Botonde Nieuwe Purmerweg te Amsterdam

Dr. ir. L.G. Braimaister & ing. C.C. Schoon

D-2010-1

Second opinion

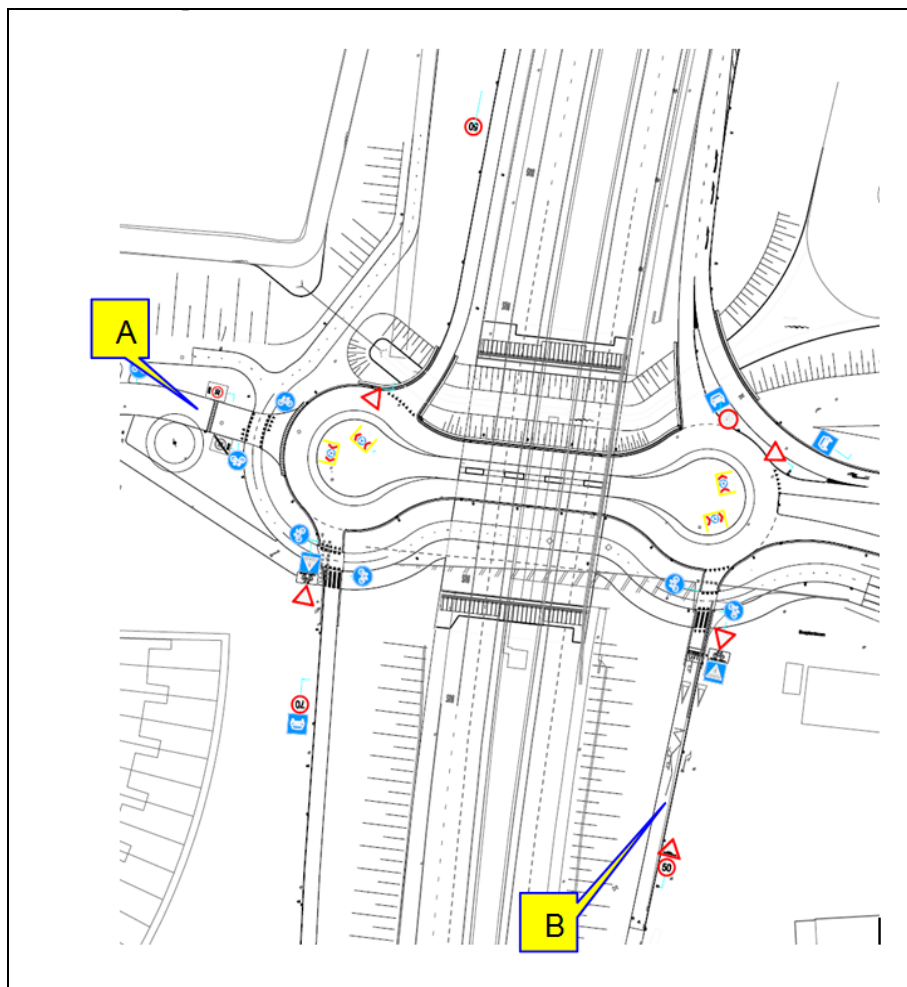
Op *Afbeelding 3.1* is duidelijk zichtbaar dat de aansluiting van toerit A (vanuit de woonwijk) haaks is, terwijl de aansluiting van toerit B (vanuit de verkeersader) niet haaks is. De naderingssnelheid bij toerit A is niet hoog, omdat het verkeer uit een 30km-zone komt. De naderingssnelheid van het autoverkeer op toerit B kan echter relatief hoog zijn omdat de toerit kaarsrecht is en vanaf een weg komt waar 70 km/uur gereden mag worden. Door de niet-haakse aansluiting kan het autoverkeer met een te hoge snelheid de rotonde via toerit B naderen en oprijden. Hierdoor ontstaan twee conflictsituaties: eerst snelverkeer vs. voetgangers en fietsers ter hoogte van het fiets- en voetpad en vervolgens snelverkeer vs. snelverkeer op de rotonde zelf.

Om de naderingssnelheid te beperken zou het beter zijn om de kaarsrechte zuidelijke toerit enkele tientallen meters vóór de rotonde te laten buigen om zo het verkeer af te remmen en een haakse aansluiting te realiseren.

Afbeelding 3.5. De bewegingsrichtingen waar de passeersnelheid te hoog kan zijn.

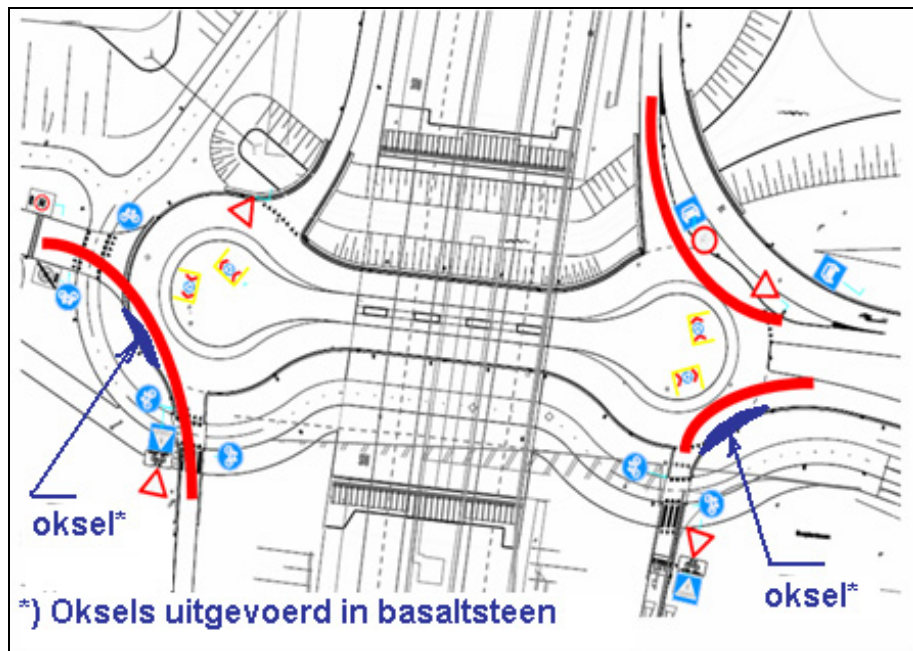
Volgens de CROW-126 "Eenheid in rotondes" dient de snelheid op de rotonde (de zogenaamde passeersnelheid) in alle richtingen lager te zijn dan circa 38 km/uur. Om dat te waarborgen moet, conform CROW-publicatie 126, een speciale geometrische toets worden uitgevoerd. Volgens Projectbureau Noordwaarts heeft deze toets bij het ontwerp van deze rotonde niet plaatsgevonden. Naar het oordeel van de SWOV zijn op minstens drie bewegingsrichtingen van de rotonde te hoge passeersnelheden mogelijk (zie de met rood aangegeven locaties in *Afbeelding 3.5*). Ondanks de lage naderingssnelheid bij de linker toerit A, kan de snelheid op de rotonde op deze locatie hoog zijn (en daarmee de passeersnelheid) omdat de rijbaan hier breed oogt.

Een te hoge passeersnelheid is een risicofactor voor het ontstaan van ongevallen, in het bijzonder op conflictpunten met fietsers en voetgangers. Het is raadzaam om de passeersnelheden alsnog te controleren conform CROW-126. Wanneer deze te hoog zijn kan het ontwerp met de volgende twee ingrepen aangepast worden:

- de zuidelijke afrit (derde potentiële conflictpunt) en de zuidelijke toerit B (tweede potentiële conflictpunt) haakser aansluiten op de rotonde;
- vóór de afritten een "oksel" in basaltsteen aanbrengen, zodat een dwangpunt ontstaat, de boogstraal van het traject van de auto daarmee kleiner wordt en de passeersnelheid dus lager wordt (zie de met pijlen aangeduide oksels in *Afbeelding 3.5*). Zie de foto in *Afbeelding 3.6* voor een voorbeeld van een oksel.
